בית ספר קשת

מבדקי בטיחות מנהל חינוך

סיכום מבדק שנתי

חצר

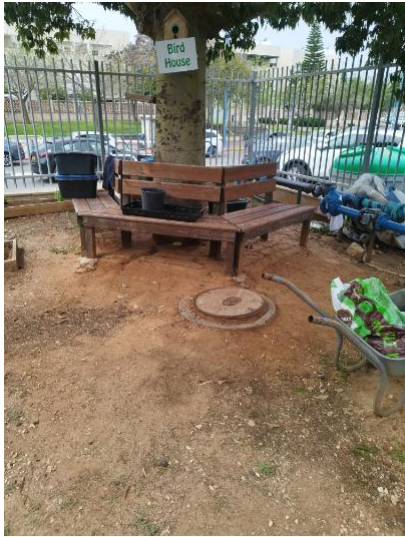
אבנים משתלבות-
מסביב לעצים
בולטות סומנו
בצבע -פתחי ביוב
בולטים מגובה
קרקע

החצר תהיה
נקייה ממפגעי
בטיחות קבועים
או זמניים, ללא
בליטות או
שקעים, ולא
יישארו בה
מכשולים או
פסולת מכל סוג .
חלקים בולטים
יהיו עם הגנה
עליהם .
